**Avis délibéré**  
**de la Mission régionale d'autorité environnementale**  
**Provence-Alpes-Côte d'Azur**  
**sur le projet de construction d'un entrepôt à Cavaillon (84)**

**N° MRAe  
2021APPACA54/2959**

Avis du 7 octobre 2021 sur le projet de construction d'un entrepôt à Cavaillon (84)

Figure 2: Plan de masse du projet - Source : étude d'impact

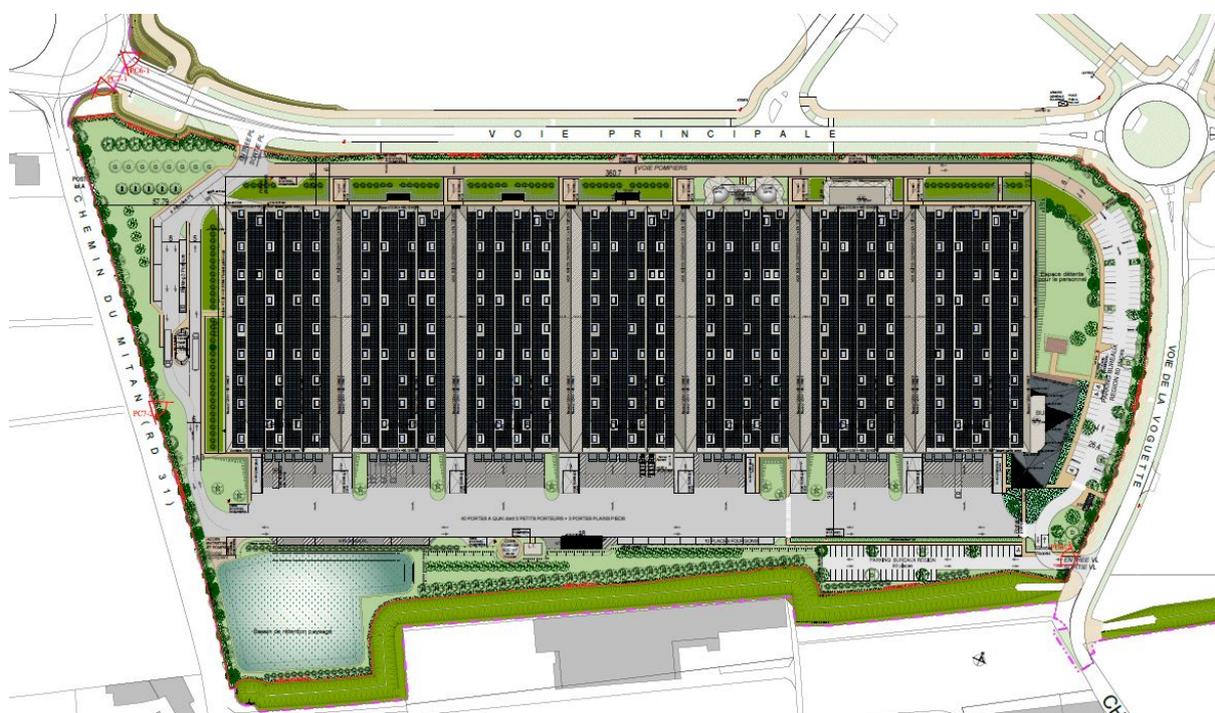
Le dossier présente les différentes caractéristiques du projet sans toutefois décrire l'activité qui occupera les locaux. Il n'est donc pas possible de connaître précisément les impacts de cette nouvelle activité sur la zone et son territoire plus large.

Les différentes composantes du projet sont correctement détaillées, hormis le domaine d'activité et la centrale photovoltaïque sur la toiture dont les caractéristiques ne sont pas précisées dans le dossier.

Figure 5: Plan de prévention des risques naturels inondation - Source : étude d'impact

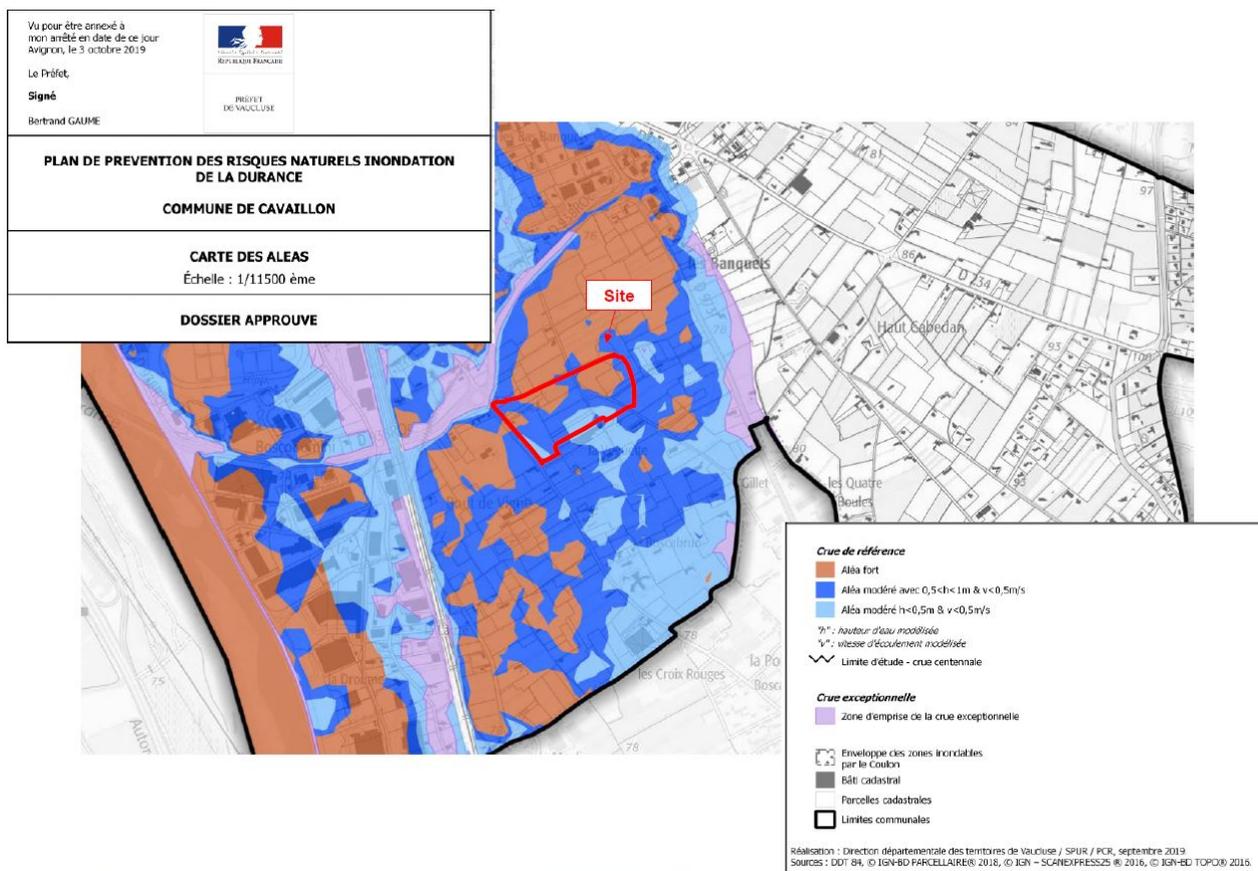
Le site du projet est concerné par les risques d'inondation par débordement de la Durance, par ruissellement et par remontée de nappe.

Selon le plan de prévention des risques d'inondation (PPRI) de la Durance révisé le 3 octobre 2019, le site du projet est situé dans des secteurs d'écoulement des crues soumis à un aléa fort ou modéré du fait des hauteurs de submersion ou des vitesses d'écoulement. Il est identifié dans les zones présentant un enjeu de développement économique majeur à l'échelle du bassin de vie et intégrées au sein du secteur protégé par le système d'endiguement des Iscles de Milan.

Une étude hydraulique, réalisée en juin 2020 dans le cadre de la création de la ZAC et spécifique au lot A où est prévu le projet, est jointe en annexe à l'étude d'impact, dans laquelle est uniquement traitée la gestion des eaux pluviales. Le dossier ne précise pas le niveau de crue pris en compte pour le dimensionnement de la digue. Il ne rappelle pas la carte d'aléas qui en découle, ni la carte des enjeux qui précise les espaces qui sont ou non protégés par le système d'endiguement des Iscles de Milan. Le dossier présente seulement une carte extraite du zonage réglementaire du PPRI sans analyse des conséquences sur les dispositions constructives et d'aménagement applicables à l'entrepôt : il est prévu par exemple que les bâtiments du projet soient surélevés afin de palier le risque d'inondation, sans préciser la conformité de ces dispositions au règlement du PPRI ou du PLU.

Par ailleurs, le dossier ne présente pas de mesure de prévention contre le risque de remontée de nappe.

**La MRAe recommande de compléter le dossier par les zonages réglementaires du PPRi Durance applicables au projet et aux accès, puis de démontrer comment le risque inondation est pris en compte par le projet et de préciser la conformité des dispositions prises, au regard notamment du PPRi et du PLU. Elle recommande également de présenter les moyens de prévention contre le risque de remontée de nappe.**
